Přehledový list připomínek v lokalitě 715 / Trať Beroun

715/1

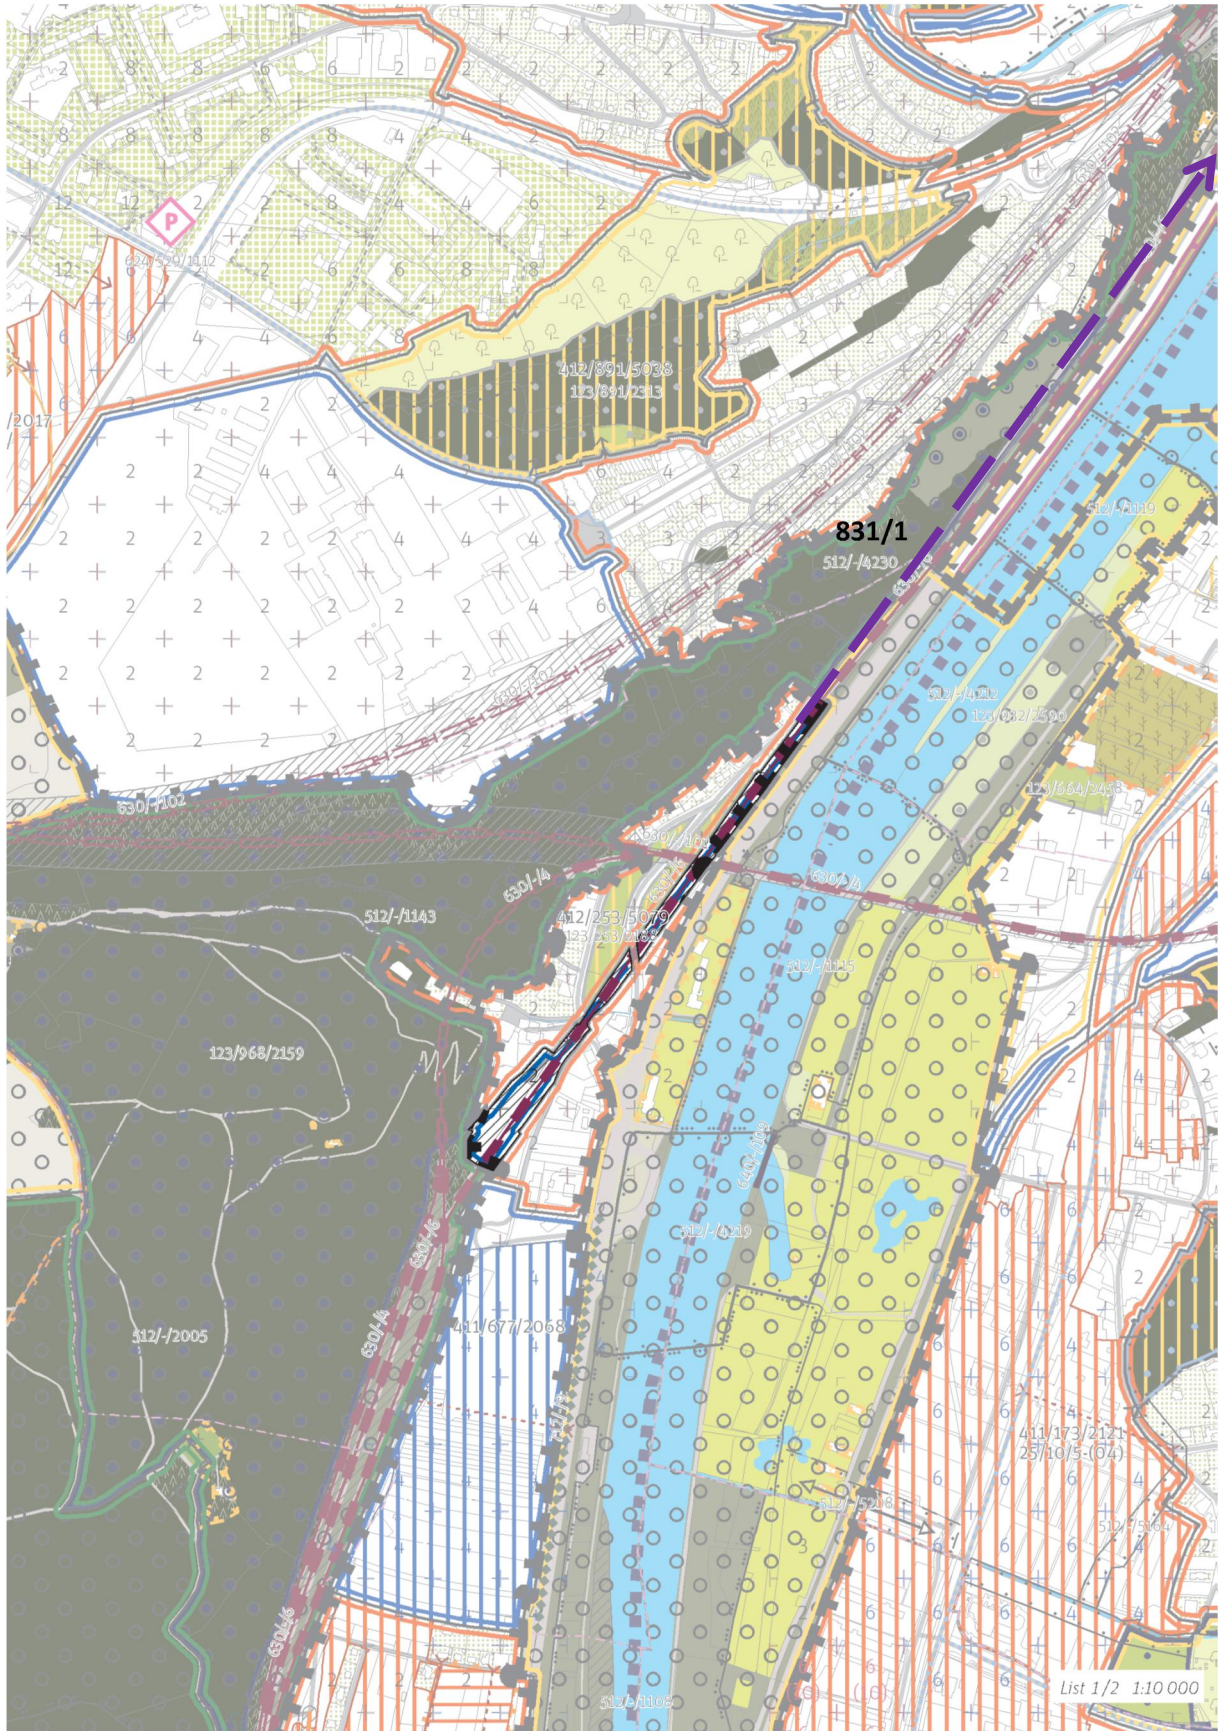
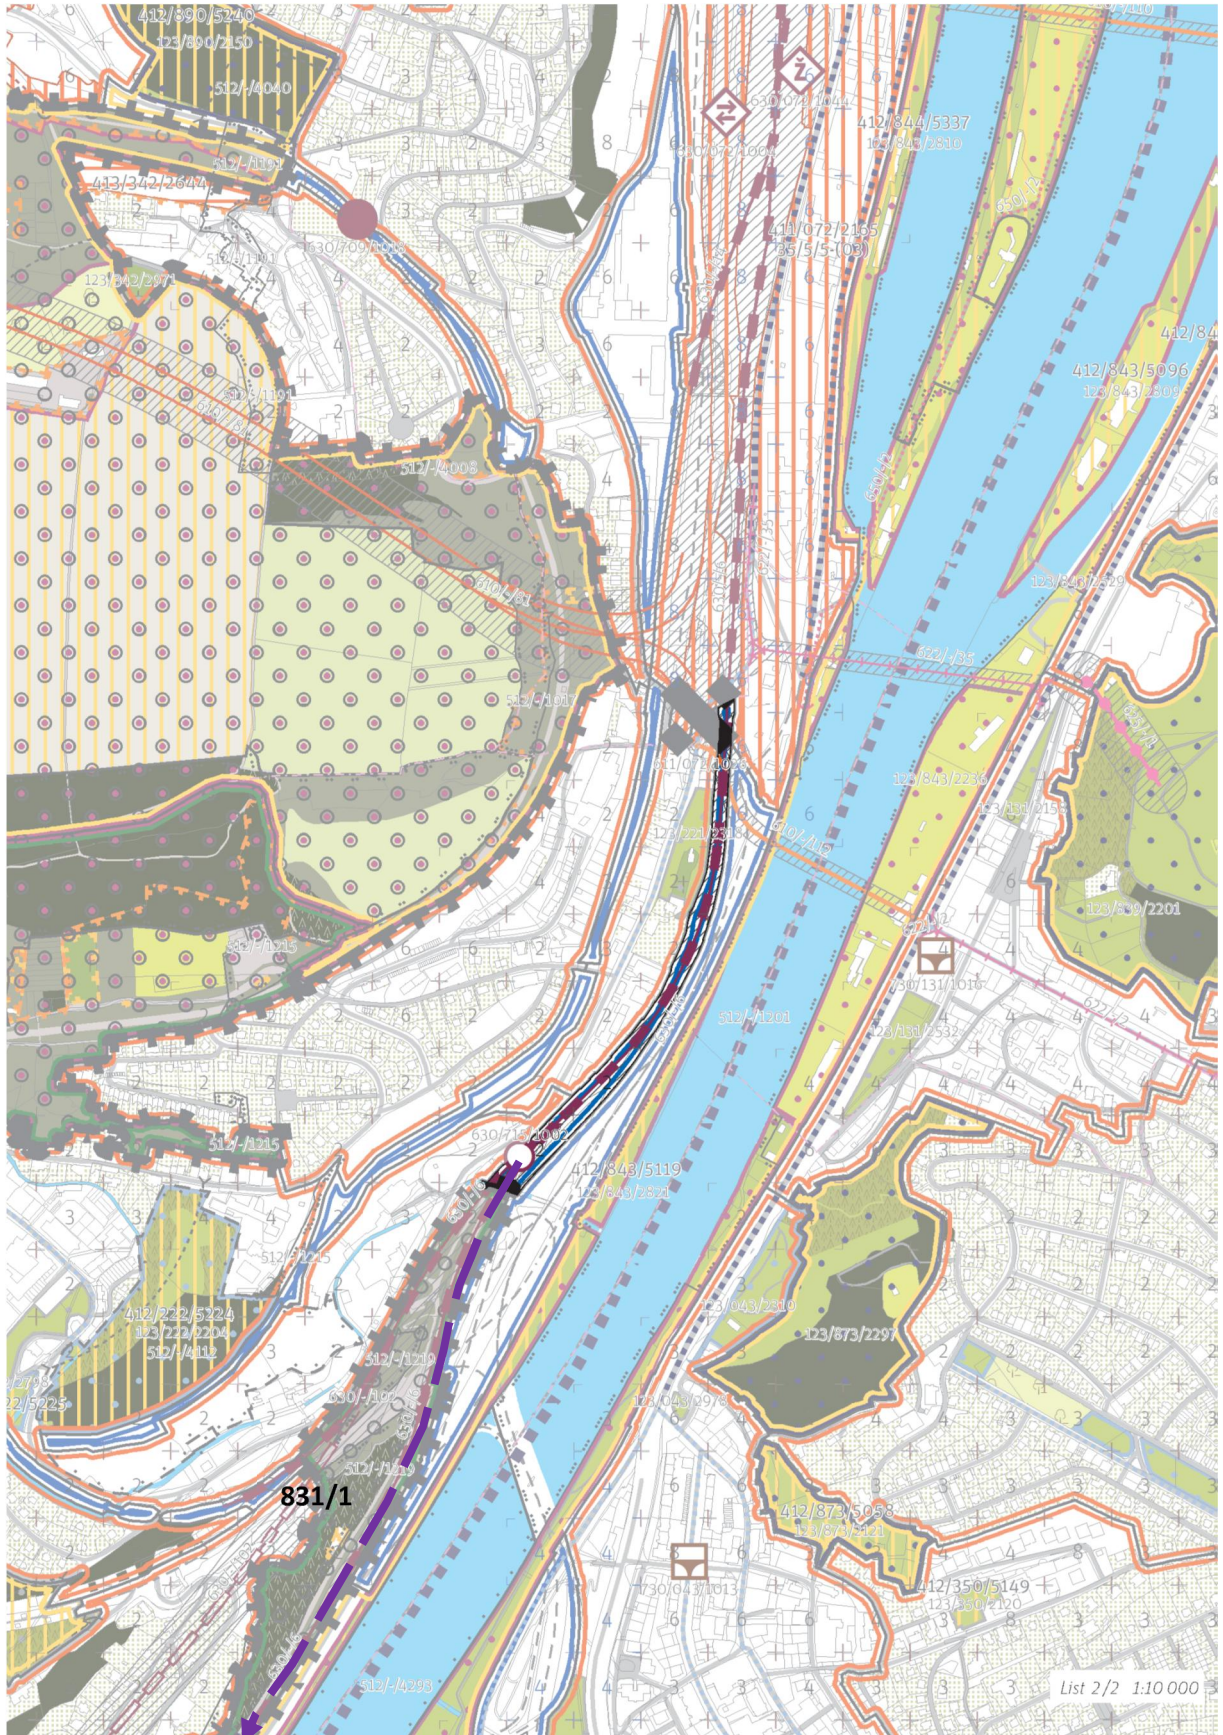
Spojení území lokality č. 715/Trať Beroun do jednoho celku. Tato připomínka je zásadní.

Odůvodnění: Jde o logické propojení dvou úseků jedné tratě, nepřirozeně přerušených „nezastavitelným územím“ lokality č. 968/Vltava jih. Trať zde fakticky existuje a naopak „nezastavitelné území“ zde představuje nonsens. Tato připomínka je podávána v lokalitě č. 968/Vltava-Jih a dále je změnou hranice zastavitelnosti dotčena plocha lokality č. 932/Údolní niva Vltavy.
